**SOLICITATION AMENDMENT
MODIFICATION DE L'INVITATION**

| Title - Sujet CCGS Judy LaMarsh - Conversion- Dry CCGS Judy LaMarsh - Conversion- Drydocking | |
| Solicitation No. - N° de l'invitation F7044-221042/A | Amendment No. - N° modif. 016 |

La modification de demande soumission 016 vise à:

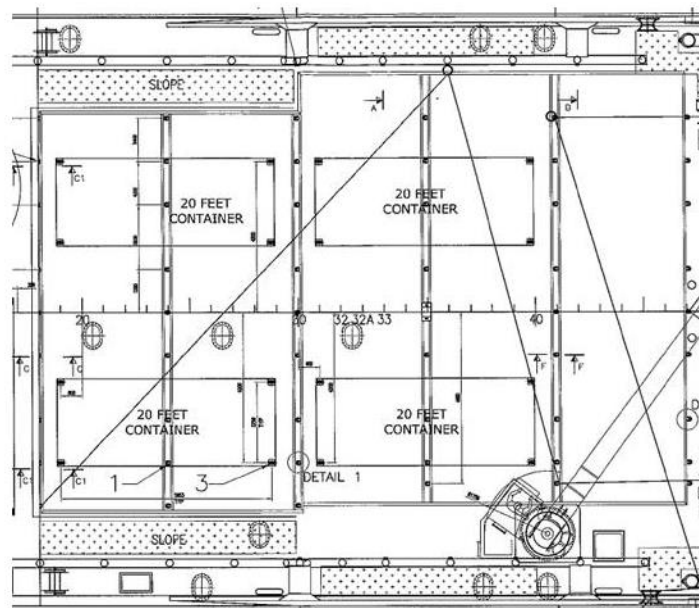
- Q137** **Section 11.32 D.6.1**
Item 2 du tableau - Unité de climatisation autonome². Les détails devaient être fournis lors de la conférence des soumissionnaires, à notre connaissance ces informations n'ont pas été transmises.

R137 Veuillez-vous référer au dessin Vard 529-514-01 Rev.1 téléchargé dans le dossier suivant : [JLM- 11.32 AC system diagram - Google Drive](#). élabore actuellement une liste de matériel et d'équipement dans le but de soumissionner pour cet item de l'EDT. Cette liste sera partagée avec les soumissionnaires lorsqu'elle sera disponible.

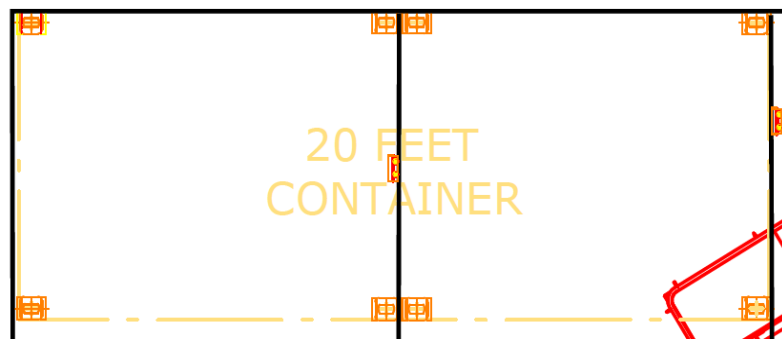
La quantité et l'emplacement des nouveaux points d'arrimage des conteneurs et des autres points d'arrimage fixes ne sont pas très bien définis.

Par exemple, la disposition proposée montre cinq (5) emplacements de conteneurs de 20 pieds. Cependant, pour chaque conteneur, ils comportent huit (8) points d'arrimage. Généralement, les points d'arrimage des conteneurs se trouvent aux quatre (4) coins. Les autres sont-ils simplement (au milieu) des anneaux en D ?

Comme indiqué précédemment, les anneaux en D existants ne correspondent pas toujours aux anneaux en D proposés. Je crois comprendre que le dessin référencé intitulé « Placement des bouées sur le pont principal » n'existe pas. Nous devons connaître la quantité et l'emplacement de tous les anneaux en D pour déterminer le nombre de nouveaux anneaux, le nombre à déplacer et le nombre à rester en place.

R140 Le système de points d'arrimage doit être remplacé par de nouveaux appuis ISO (appelés Twistlock Pockets ou Foundations) comme dispositif d'arrimage du chargement. La taille et le type de "Twistlock Pocket/Fondation" seront

sélectionnés afin de permettre une surface unie avec le fardage du pont qui a une épaisseur de 3 pouces.

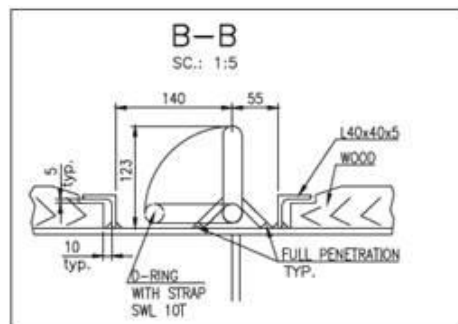
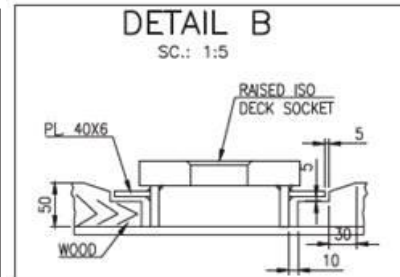
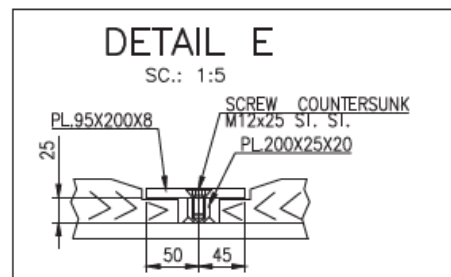
Le nouvel emplacement de tous les fers angles de rétention des madriers et des barres en T est censé être sur le dessin "Main Deck Buoy Placement", mais comme indiqué précédemment, il n'existe pas.

Les détails sur la barre en T du M740-320-002 montrent des détails sur la section amovible (détail E), mais pas la longueur et l'emplacement sur le plan du pont proposé. Le détail B montre la disposition d'un point d'arrimage de conteneur, mais il n'y avait aucune indication dans l'EDT si c'est ce qui est demandé. Il n'y a aucune indication de ce qui est demandé autour des anneaux en D, comme un cadre en cornière similaire à la section B – B. Nous avons besoin de plus d'informations sur le nouveau système de rétention du fardage plutôt que de faire référence aux détails d'un ancien dessin.

- R141** Le « Buoy Deck wooden sheathing and securing REV 1.pdf » fournit les derniers détails disponibles. L'entrepreneur doit se référer au système de rétention du fardage et à la section amovible (détail E).

- Aux fins de soumission, l'entrepreneur doit inclure dans sa soumission :
- Fer angle en acier doux 3" x 1/4" – devis tout compris pour fournir 99 mètres de longueur totale

- Barre en T en acier doux 3" x 1/4" - devis tout compris pour fournir et installer 56 mètres de longueur totale
- Le soumissionnaire doit fournir un coût unitaire tout compris pour la fourniture et l'installation de chaque mètre supplémentaire de barre en T et de fer angle. Tout changement sera ajusté à la hausse ou à la baisse par l'entremise du formulaire 1379.
